Notat 09.05.88

FJELLSKJÆRING VED ÅBOGEN - ISDANNELSE OM VINTEREN  
LILLESTRØM- CHARLOTTENBERG KM 112,190- 112,450

**BORINGSRESULTATER**  
**BRO OVER VRANGSELV**  
**KONGSVINGERBANEIY**

Ombygning av broer på Kongsvingerbanen.

# Bro over Drangselven ved Ollriksos.

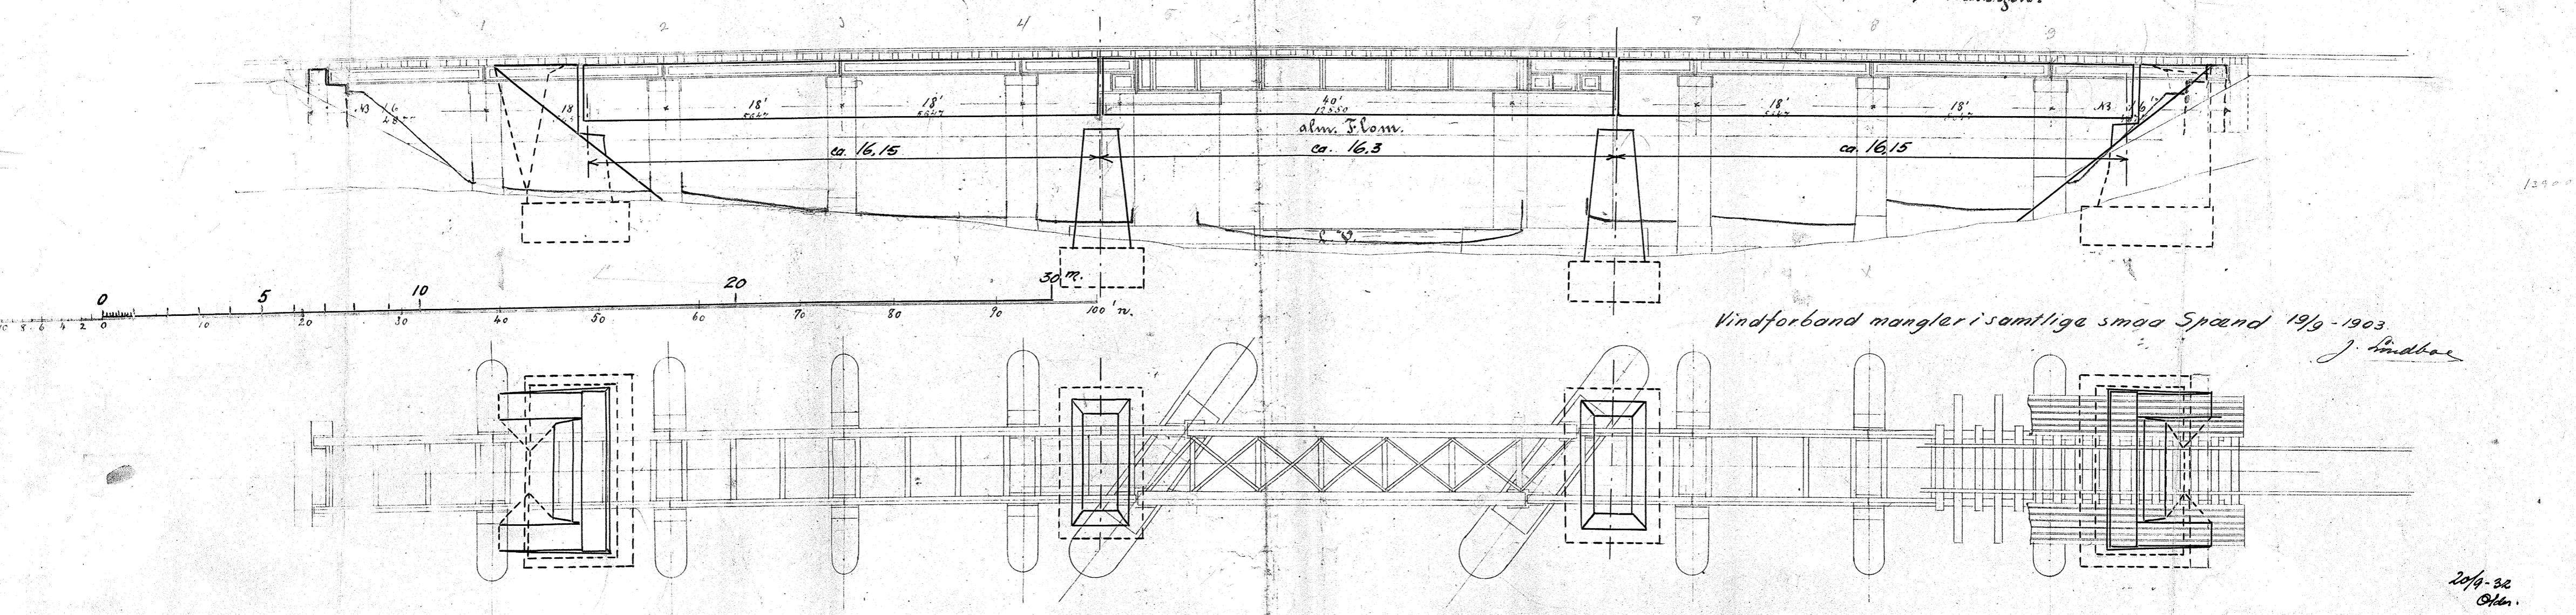
Överst består grunnen av et storstenet gruslag for det meste med en tykkelse på 2 - 3 m. Stenblokkene i gruslaget er ofte over 1/2 m. i tverrmål. Gruslaget hviler på sand som tildels inneholder sten. Se vedlagte tegning no. 135. Grunnforholdene ansees for å være meget solide.

I fundamentgropene for begge de nye pillarer må man regne med samme vannstand som i elven. Ved landkarret på Kongsvingersiden kom der först vann inn i den ianledning grunnundersökelsen utgravede gropen 2,2 m. under terren og i gropen som blev gravet ved det annet landkar i en dybde 1,3 m. under terren. I det storstenede gruslag er det ikke mulig å slå ned trespunktvegge.
